廃炉発官 30 第 308 号
平成 31 年 3 月 8 日

福島第一原子力発電所 特定原子力施設に係る実施計画 変更認可申請書の
一部補正について

大型廃棄物保管庫第一棟の設置について、構造強度、非常用照明、火災防護に関する記載の追加を行う。

併せて、原規規発第 1901285 号，原規規発第 1902139 号，原規規発第 1902223 号及び原規規発第 1902224 にて認可された内容の反映を行う。

大型廃棄物保管庫第1棟の構造強度に関する検討結果

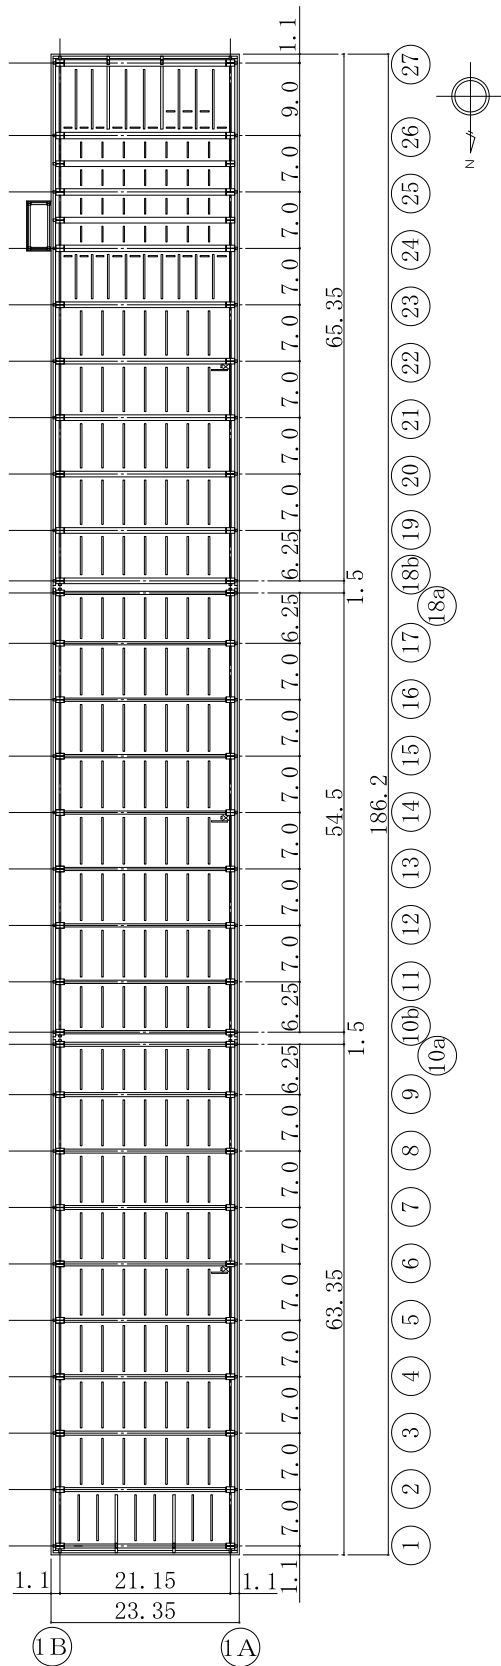
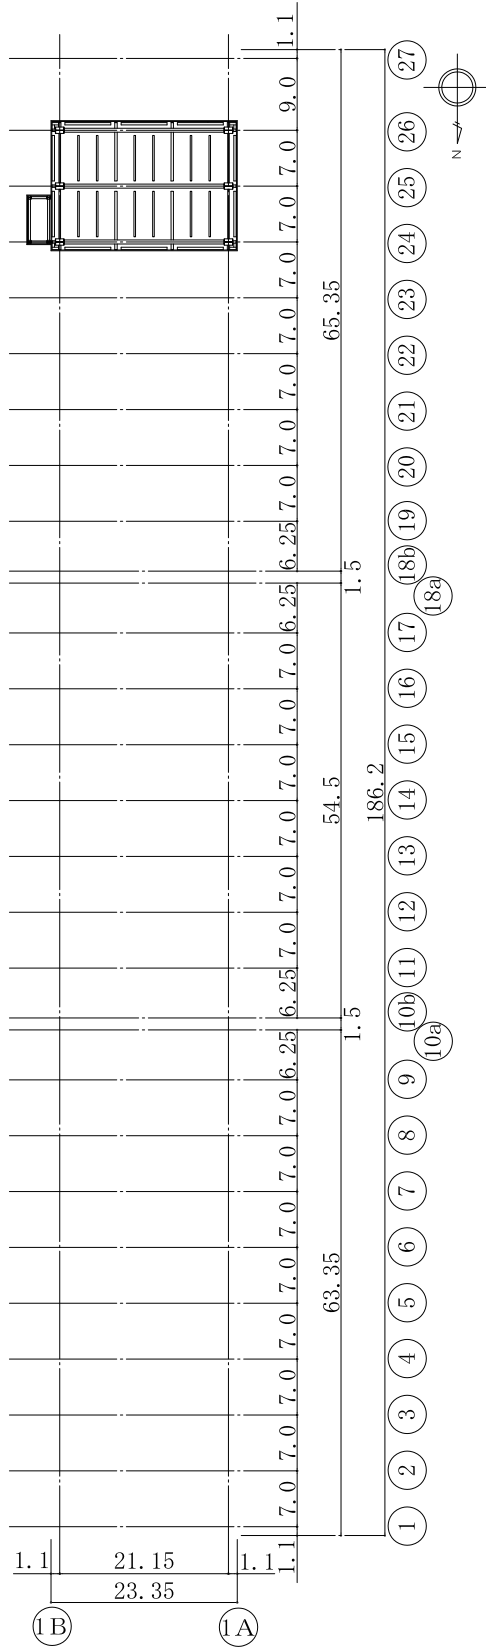
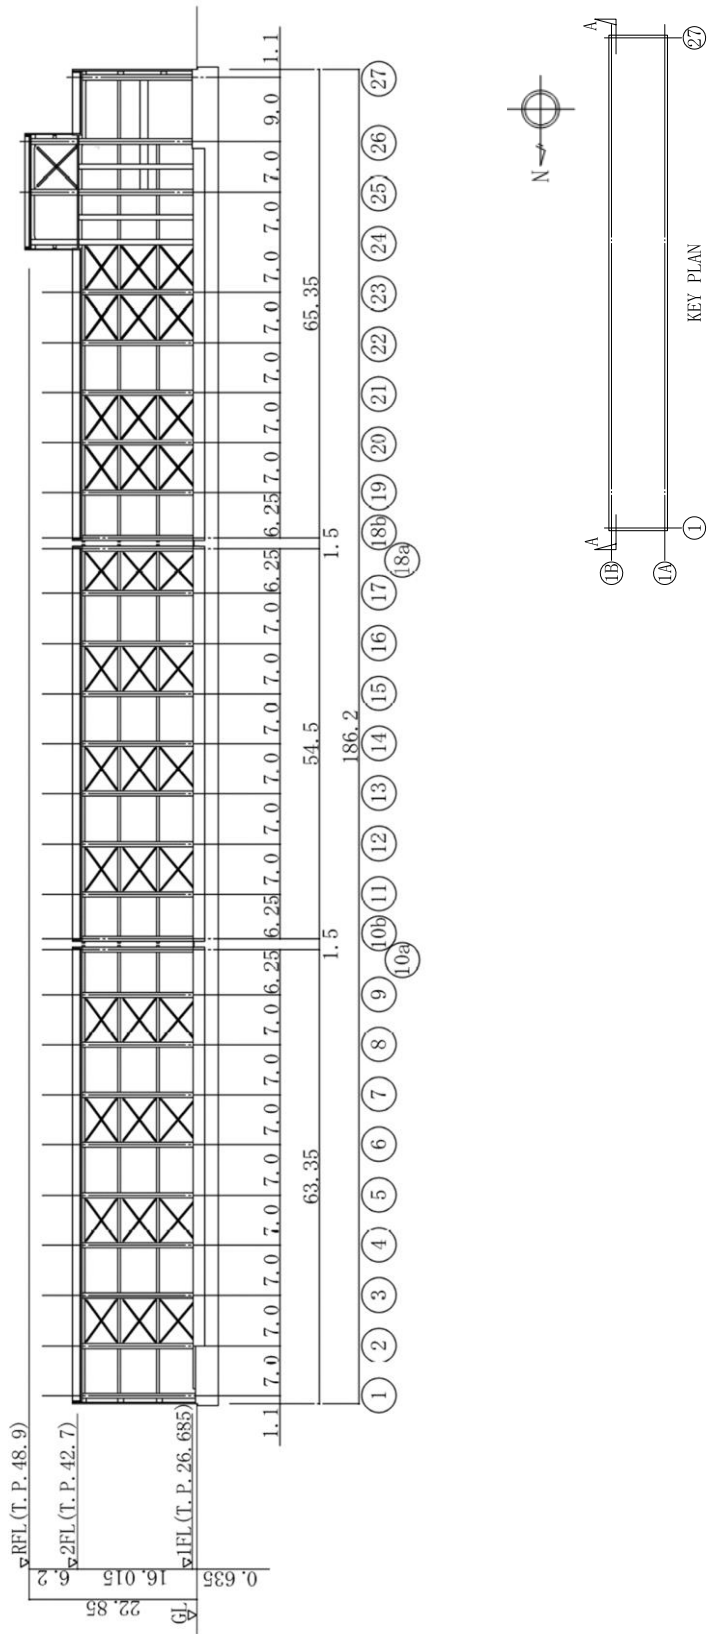
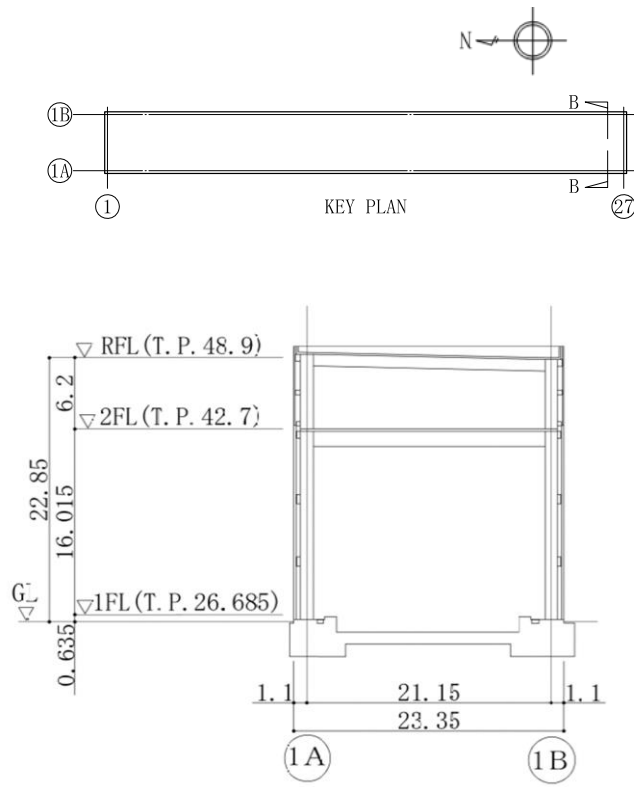
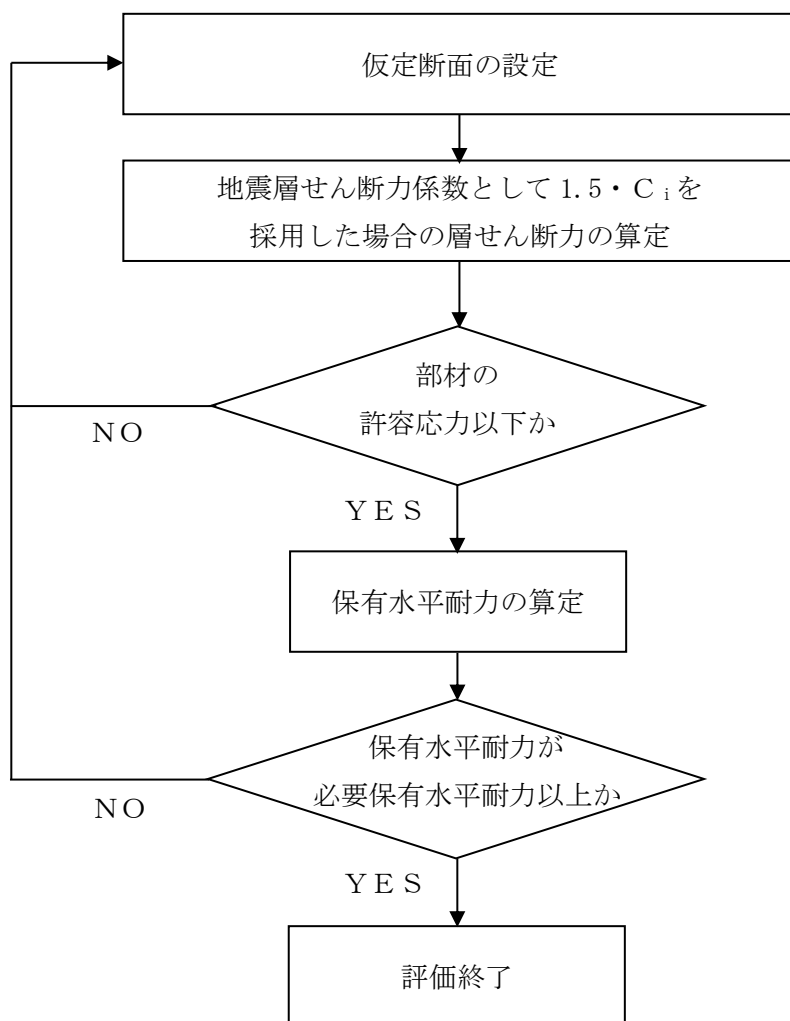
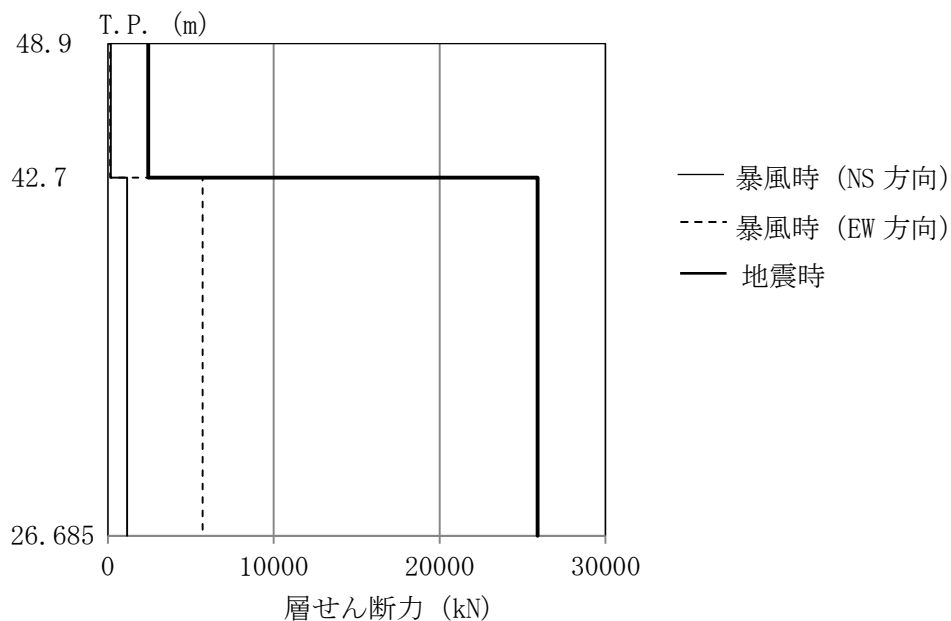
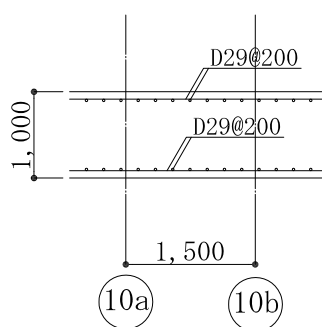
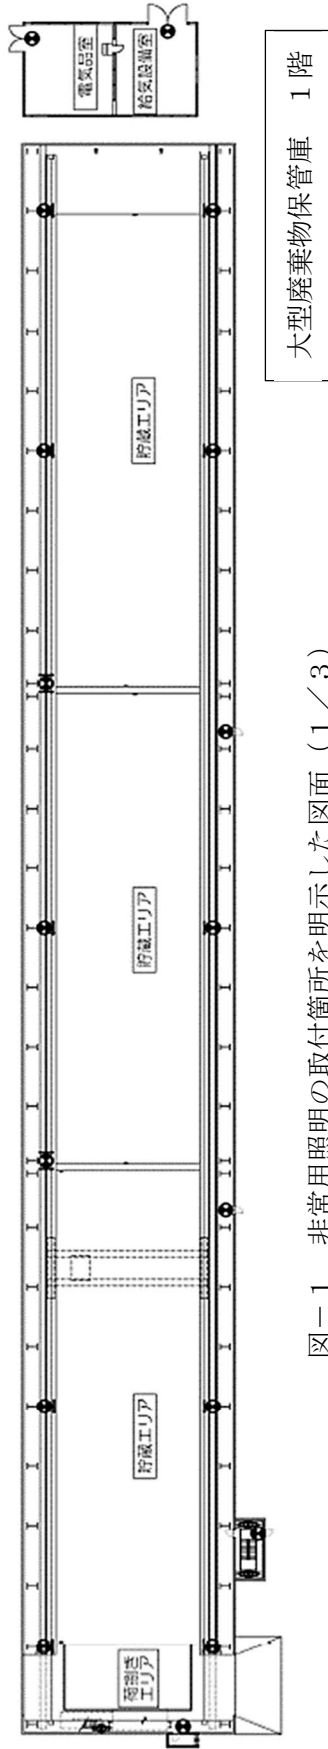
- ・大型廃棄物保管庫第1棟の構造強度に関する検討結果について新規記載

以上のことから、大型廃棄物保管庫第 1 棟の耐震安全性は確保されているものと評価した。

図一 1 非常用照明の取付箇所を明示した図面 (1 / 3)

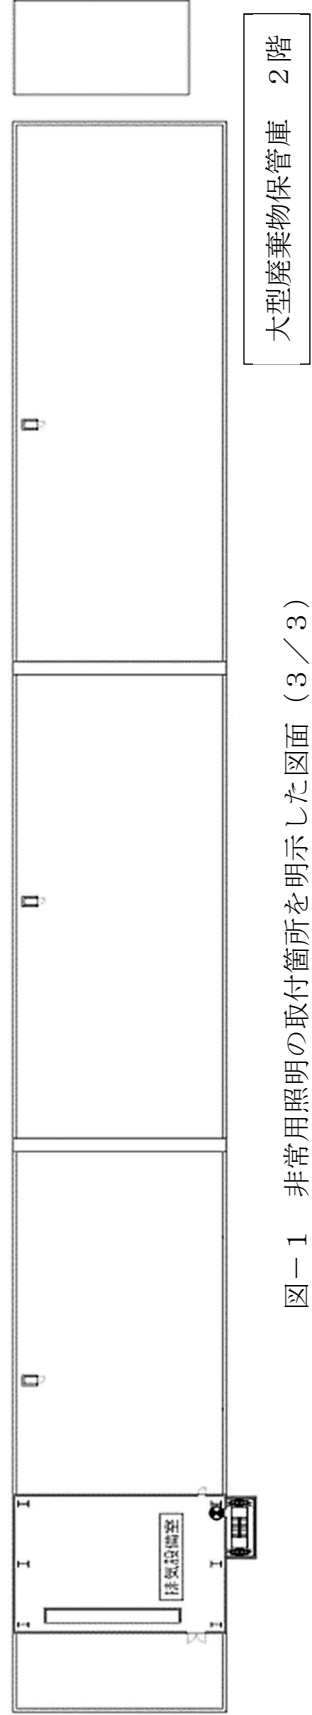
- ・非常用照明に関する説明書及び取付箇所を明示した図面について新規記載

非常用照明の取付箇所について、図-1に示す。

図一 1 消火設備の取付箇所を明示した図面 (1 / 3)

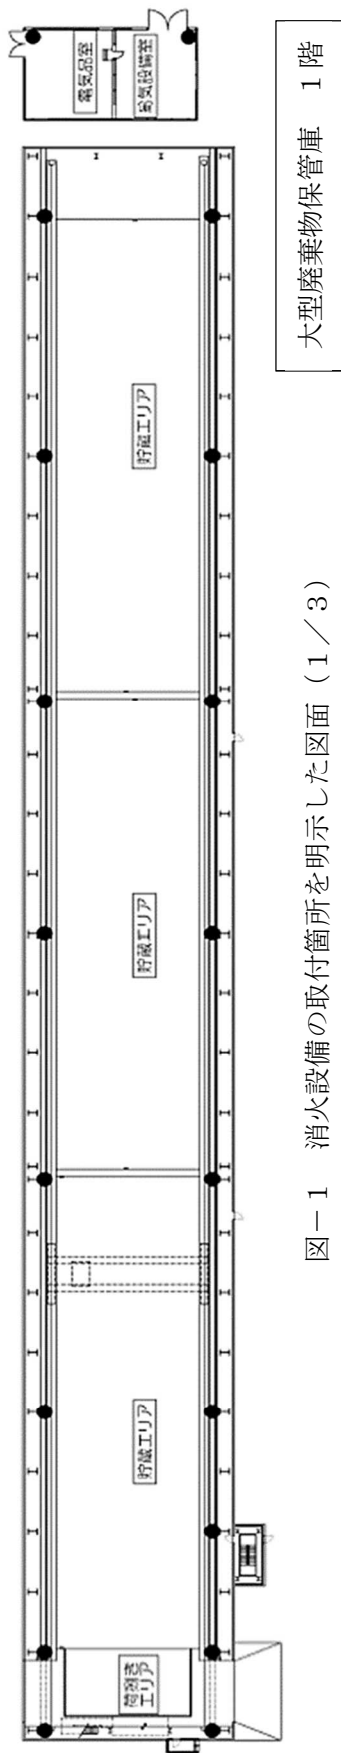
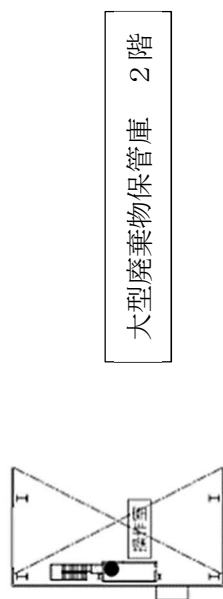
- ・火災防護に関する説明書及び消火設備の取付箇所を明示した図面について新規記載

消火設備の取付箇所について，図－1 に示す。
